PPRI VAL DE TOURS-VAL DE LUYNES
REPONSES DU SERVICE INSTRUCTEUR AU PROCES-VERBAL DES OBSERVATIONS RECUEILLIES PENDANT LA COMMISSION
D'ENQUETE

Bloc 2 – Observations des personnes publiques et de la commission d'enquête et annexe

3- OBSERVATIONS DE LA COMMISSION D'ENQUETE

Ce secteur est surligné de rouge sur le plan suivant

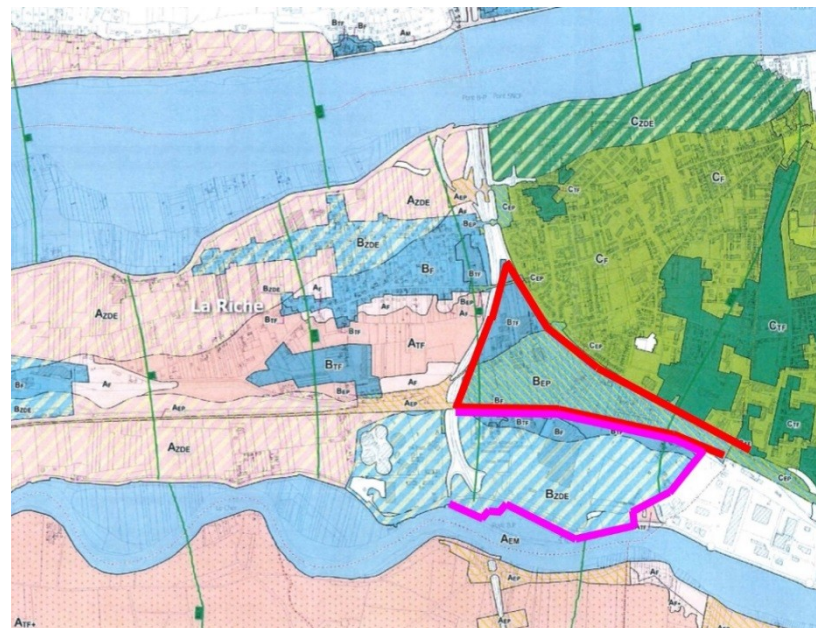
Le secteur de LA RICHE situé entre les voies ferrées Tours – Le Mans, Tours -Nantes et la rocade ouest de Tours cristallise les inquiétudes de ces habitants, qu'ils soient propriétaires de maisons, entreprises commerciales et artisanales, ou de jardins.

Il suffirait de quelques modifications de tracés de zonage ou de définitions des règles d'urbanisme pour changer tout ou partie de la physionomie future des lieux.

Les critères retenus pour définir le centre urbain (caractère historique, densité et continuité du bâti et mixité des fonctions urbaines) ne se retrouvent pas dans la nature de

l'urbanisation existante sur ce secteur : quelques bâtiments d'activités, équipements et terrains de sports, jardins et constructions à usage d'habitat sans densité ni continuité. **Le classement en zone B est donc justifié et doit être maintenu.**

Dans ce secteur B_{EP} situé entre les voies ferrées, le périphérique et la rue du Petit Plessis, une inondation du val provoquerait une accélération des écoulements due aux quelques passages sous les infrastructures en remblais, et des écoulements préférentiels aux niveaux des points bas notamment le long des fossés en bordure de voies. L'ensemble du secteur est donc identifié comme une zone d'écoulement préférentiel (EP). Le PPRI a été établi sur la base des données disponibles (données de l'étude de danger des digues complétée par une analyse de la topographie et de la morphologie des lieux) et ne permet pas une approche quantifiée plus fine des vitesses.

Le classement en zone B_{EP} est donc justifié et doit être maintenu.

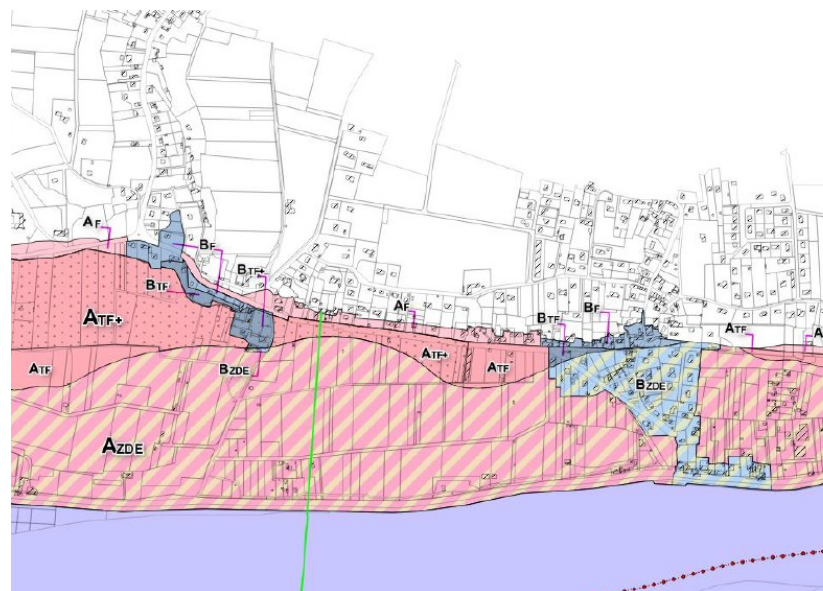
-à FONDETTES (observation de M. BUREAU n°81 à TOURS et délibéré de cette commune),

La rive Nord de la rue de Vallière (classée Af) présente les particularités d'être enclavée entre deux zones Bf, d'être urbanisée et relativement surélevée par rapport à la rive Sud classée Atf. Un classement Bf pour l'ensemble de cette zone semble cohérent.

L'actualisation de la connaissance sur les aléas a conduit à classer ces terrains, non inondables dans le PPRI approuvé en 2001, en zone inondable d'aléa fort. Seule la partie basse des parcelles au nord de la rue est concernée par de l'aléa fort, le reste des parcelles n'est pas considéré comme inondable par la crue de référence et n'a donc pas à être réglementé par le PPRI.

Les terrains concernés constituent une bande faiblement urbanisée, dont le caractère s'apparente à l'urbanisation linéaire et non continue observée sur la zone A, qui ont conduit au classement du secteur en zone A_F dans le projet de PPRI soumis à enquête publique.

Toutefois, si on examine ce secteur à une échelle plus large, il s'inscrit dans un ensemble situé entre la rue des Pivottières et la rue de la grange aux Dîmes et délimité par la rue de Vallières au sud et au nord par la rue de Bel Air et présente globalement le même type d'urbanisation. Les parties considérées comme inondables en 2001 du quartier de Vallières avaient été classées en zone B dans le PPRI en vigueur, ce qui a été confirmé dans le projet de PPRI soumis à enquête publique. L'ensemble du secteur construit de Vallières pouvant être considéré comme relativement homogène, la situation de ces parcelles nouvellement considérées comme inondables pourrait légitimer un classement en zone B_F.

Classification des aléas des PPRI Loire approuvé en 2001 :

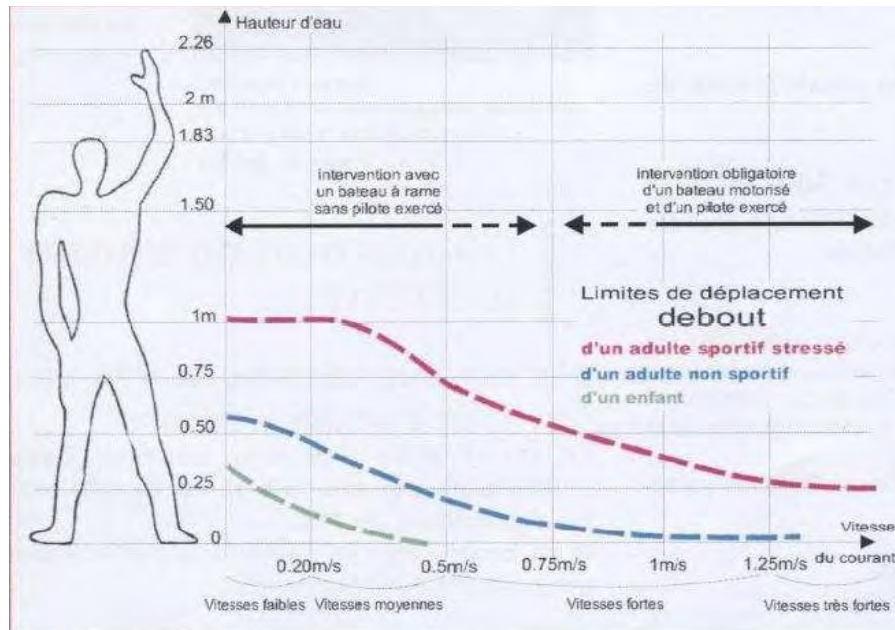
Dans de nombreuses observations le public fait état de son étonnement dû au passage de l'aléa M à F ou de l'aléa F à TF pour leurs parcelles.

Ceci s'explique par le fait que l'aléa Fort est défini à partir de 1m de hauteur de submersion au lieu de 2m dans le PPRI approuvé en 2001 et ce, conformément au guide méthodologique national PPR "risques d'inondation".

Quelles sont les raisons qui ont induit ce changement dans la classification des hauteurs de submersion?

Le PPRI Val de Tours-Val de Luynes approuvé en 2001, comme d'autres PPR de Loire, a été établi sur la base d'un atlas des zones inondables, diffusé en 1993 avant la parution du guide méthodologique national PPR risques d'inondation. Il ne prend donc pas en compte la classification des aléas établie dans ce guide qui considère que l'aléa est fort à partir de 1m d'eau.

Pour les PPRI élaborés depuis la parution du guide, l'aléa est considéré comme fort à partir d'une hauteur de submersion de 1m. C'est donc le cas dans ce PPRI révisé.

Le seuil de 1 mètre d'eau a été retenu dans la circulaire du Premier ministre du 2 février 1994 et dans la circulaire « Xynthia » du 7 avril 2010 pour déterminer les périmètres à l'intérieur desquels « la sécurité des personnes et des biens conduit à contrôler strictement les projets de nouvelles constructions ou de nouvelles installations ».
